V1MAX-UK定位板

东莞市杰冠工业科技有限公司

料号		版本	A	厂商	
品名	V1MAX-定位板				
材质	PC	重量			
页数	1 of 1	单位	mm	用量	1pcs
比例	1:1	表单文号

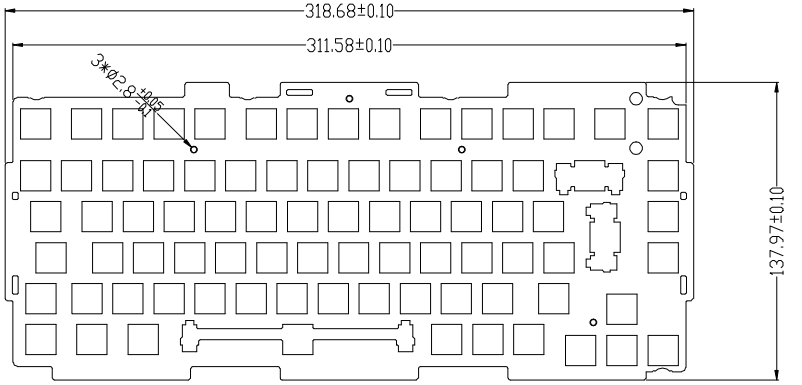
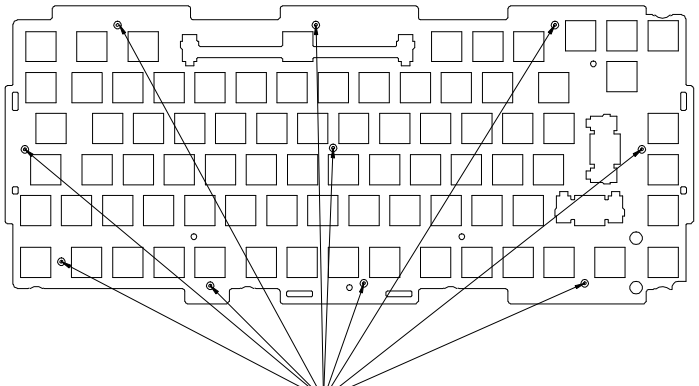
版本	日 期	描 述	制图	审核
1	2024.04.15	螺丝柱数量增加4个位置调整

平整度要求：左/右两端可向下弯，不可向上弯，变形度上限不可超过0.5mm。

10个铆钉(黄色圆圈)，丝牙M2.0mm
